**COMUNICADO 02
CREDENCIAMENTO Nº 001/2021**

Objeto: Credenciamento de empresas para a prestação de Serviço de Telecomunicações de Soluções de Comunicação de Dados, conforme descrito no Termo de Referência.

Recebemos os pedidos de esclarecimentos abaixo e repassamos as respostas.

9) Serviço I - FIBRA ÓPTICA E MPLS - TERMO DE REFERÊNCIA

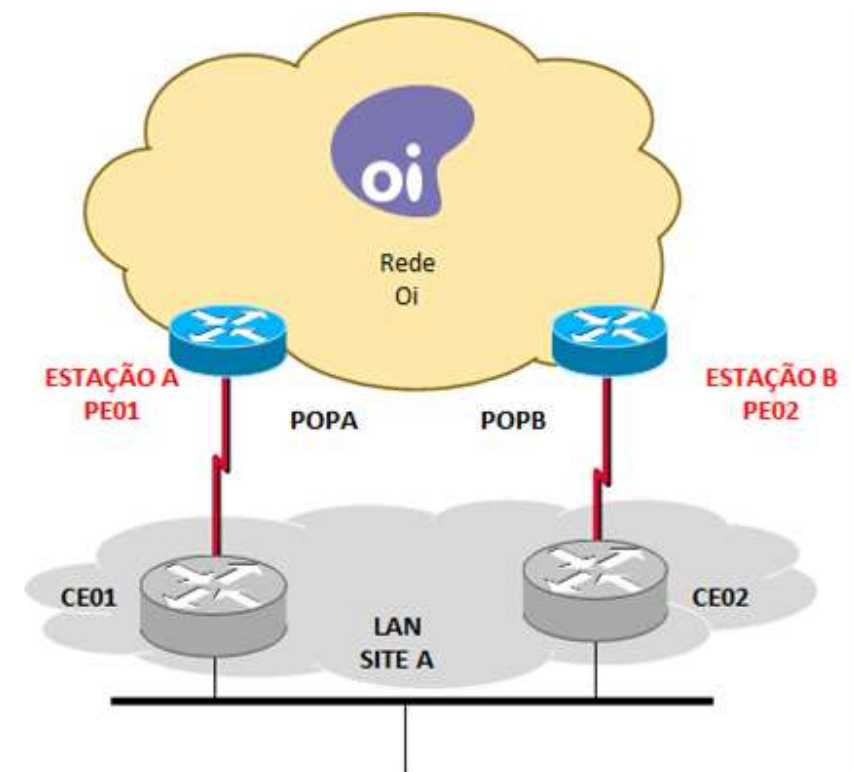
Entendemos sobre a importância em se manter o circuito disponível o maior tempo possível com a melhor qualidade possível para se utilizar dos serviços licitados no referido certame, mas visando um maior número de empresas participantes na referida licitação, o que acarretará em preços mais vantajosos a administração pública, solicitamos que seja alterado o índice de disponibilidade mensal de cada circuito para maior ou igual a 99,35% (noventa e nove vírgula quatro por cento) ficando com um valor muito usual, praticado e validado no mercado.

Mantendo a disponibilidade do item "13.1" acarretaria em mais custos para atender o que se pede, uma vez que para cumprimento deste SLA é necessário que os sites sejam atendidos com enlaces por cominhos, estações de acesso e PEs distintos propiciando uma rede de transporte totalmente independente, sendo que cada circuito possuirá um CPE conforme figura abaixo:

Ante o exposto, de forma a possibilitar a participação de um maior número de empresas no certame, garantindo a sua competitividade e a busca pela proposta mais vantajosa à Administração Pública requer seja alterado o item conforme informado. Nossa solicitação será atendida?

Resposta: O presente procedimento trata-se de um Credenciamento, portanto não há competitividade, quanto mais empresas credenciadas melhor para administração. Porém, tendo em vista as necessidades operacionais, as empresas credenciadas deverão atender integralmente a todos os itens do referido termo de referência, sem as modificações solicitadas.

11) Serviço II - FIBRA ÓPTICA PONTO-A-PONTO COM EQUIPAMENTO DE COMUNICAÇÃO DE DADOS

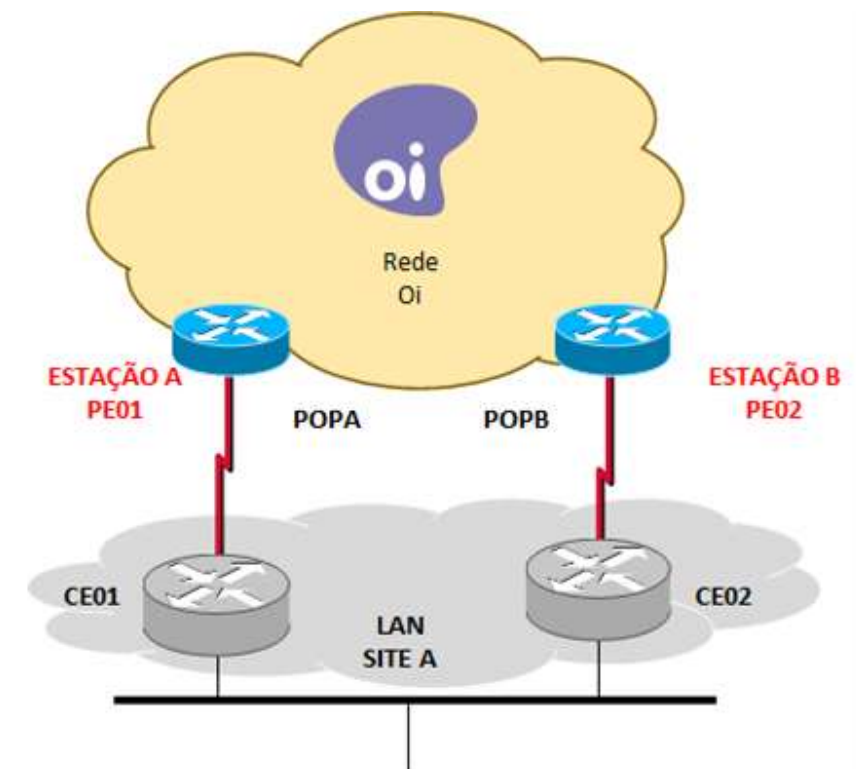
Entendemos sobre a importância em se manter o circuito disponível o maior tempo possível com a melhor qualidade possível para se utilizar dos serviços licitados no referido certame, mas visando um maior número de empresas participantes na referida licitação, o que acarretará em preços mais vantajosos a administração pública, solicitamos que seja alterado o índice de disponibilidade mensal de cada circuito para maior ou igual a 99,35% (noventa e nove vírgula quatro por cento) ficando com um valor muito usual, praticado e validado no mercado.

Mantendo a disponibilidade do item "10.1" acarretaria em mais custos para atender o que se pede, uma vez que para cumprimento deste SLA é necessário que os sites sejam atendidos com enlaces por cominhos, estações de acesso e PEs distintos propiciando uma rede de transporte totalmente independente, sendo que cada circuito possuirá um CPE conforme figura abaixo:

Ante o exposto, de forma a possibilitar a participação de um maior número de empresas no certame, garantindo a sua competitividade e a busca pela proposta mais vantajosa à Administração Pública requer seja alterado o item conforme informado. Nossa solicitação será atendida?

Resposta: O presente procedimento trata-se de um Credenciamento, portanto não há competitividade, quanto mais empresas credenciadas melhor para administração. Porém, tendo em vista as necessidades operacionais, as empresas credenciadas deverão atender integralmente a todos os itens do referido termo de referência, sem as modificações solicitadas.

13) Serviço III - ACESSO À INTERNET DEDICADA

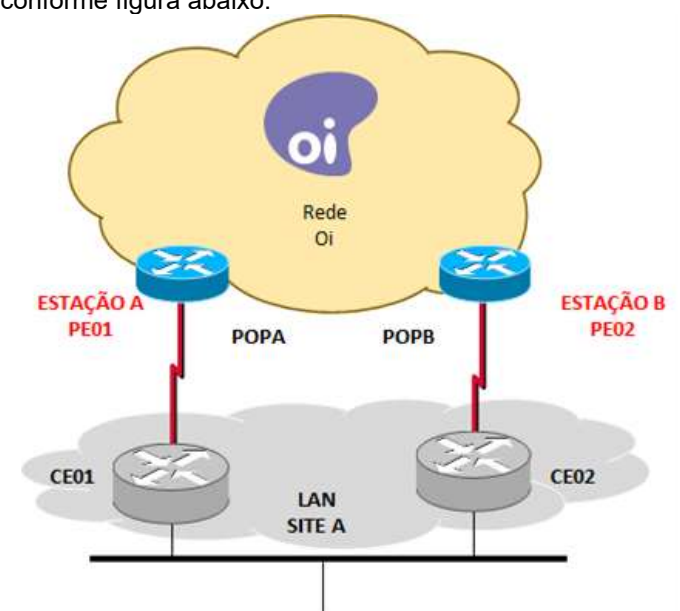
Entendemos sobre a importância em se manter o circuito disponível o maior tempo possível com a melhor qualidade possível para se utilizar dos serviços licitados no referido certame, mas visando um maior número de empresas participantes na referida licitação, o que acarretará em preços mais vantajosos a administração pública, solicitamos que seja alterado o índice de disponibilidade mensal de cada circuito para maior ou igual a 99,35% (noventa e nove vírgula quatro por cento) ficando com um valor muito usual, praticado e validado no mercado.

Mantendo a disponibilidade do item "12.1" para todas as solicitações de circuitos em todos os sites acarretaria em mais custos para atender o que se pede, uma vez que para cumprimento deste SLA é necessário que os sites sejam atendidos com enlaces por cominhos, estações de acesso e PEs distintos propiciando uma rede de transporte totalmente independente, sendo que cada circuito possuirá um CPE conforme figura abaixo:

Ante o exposto, de forma a possibilitar a participação de um maior número de empresas no certame, garantindo a sua competitividade e a busca pela proposta mais vantajosa à Administração Pública requer seja alterado o item conforme informado. Nossa solicitação será atendida?

Resposta: O presente procedimento trata-se de um Credenciamento, portanto não há competitividade, quanto mais empresas credenciadas melhor para administração. Porém, tendo em vista as necessidades operacionais, as empresas credenciadas deverão atender integralmente a todos os itens do referido termo de referência, sem as modificações solicitadas.

16) Serviço IV - ACESSO À INTERNET BANDA LARGA

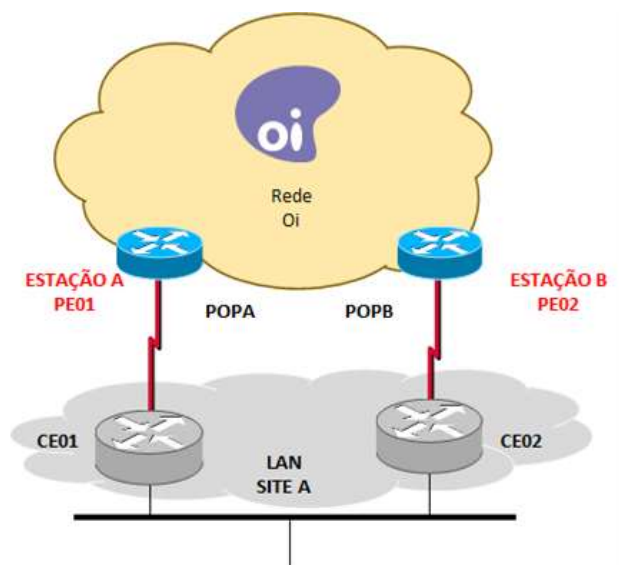
Entendemos sobre a importância em se manter o circuito disponível o maior tempo possível com a melhor qualidade possível para se utilizar dos serviços licitados no referido certame, mas visando um maior número de empresas participantes na referida licitação, o que acarretará em preços mais vantajosos a administração pública, solicitamos que seja alterado o índice de disponibilidade mensal de cada circuito para maior ou igual a 99,35% (noventa e nove vírgula quatro por cento) ficando com um valor muito usual, praticado e validado no mercado, uma vez que se trata de link banda larga.

Mantendo a disponibilidade do item "11.1" para todas as solicitações de circuitos em todos os sites acarretaria em mais custos para atender o que se pede, uma vez que para cumprimento deste SLA é necessário que os sites sejam atendidos com enlaces por cominhos, estações de acesso e PEs distintos propiciando uma rede de transporte totalmente independente, sendo que cada circuito possuirá um CPE conforme figura abaixo:

Ante o exposto, de forma a possibilitar a participação de um maior número de empresas no certame, garantindo a sua competitividade e a busca pela proposta mais vantajosa à Administração Pública requer seja alterado o item conforme informado. Nossa solicitação será atendida?

Resposta: O presente procedimento trata-se de um Credenciamento, portanto não há competitividade, quanto mais empresas credenciadas melhor para administração. Porém, tendo em vista as necessidades operacionais, as empresas credenciadas deverão atender integralmente a todos os itens do referido termo de referência, sem as modificações solicitadas.

25) Serviço VIII - RÁDIO ENLACE PONTO-A-PONTO

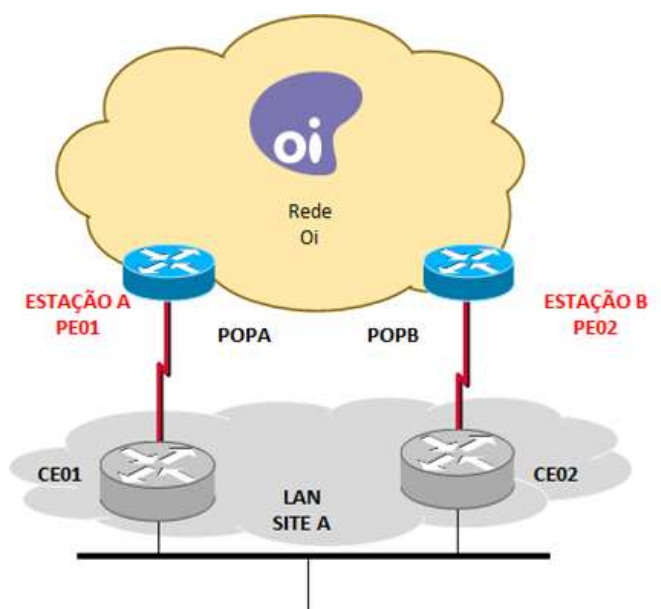
Entendemos sobre a importância em se manter o circuito disponível o maior tempo possível com a melhor qualidade possível para se utilizar dos serviços licitados no referido certame, mas visando um maior número de empresas participantes na referida licitação, o que acarretará em preços mais vantajosos a administração pública, solicitamos que seja alterado o índice de disponibilidade mensal de cada circuito para maior ou igual a 99,35% (noventa e nove vírgula quatro por cento) ficando com um valor muito usual, praticado e validado no mercado.

Mantendo a disponibilidade do item “4.1” para todas as solicitações de circuitos em todos os sites acarretaria em mais custos para atender o que se pede, uma vez que para cumprimento deste SLA é necessário que os sites sejam atendidos com enlaces por cominhos, estações de acesso e PEs distintos propiciando uma rede de transporte totalmente independente, sendo que cada circuito possuirá um CPE conforme figura abaixo:

Ante o exposto, de forma a possibilitar a participação de um maior número de empresas no certame, garantindo a sua competitividade e a busca pela proposta mais vantajosa à Administração Pública requer seja alterado o item conforme informado. Nossa solicitação será atendida?

Resposta: Não está correto o entendimento. As empresas credenciadas devem atender integralmente a todos os itens do referido termo de referência.
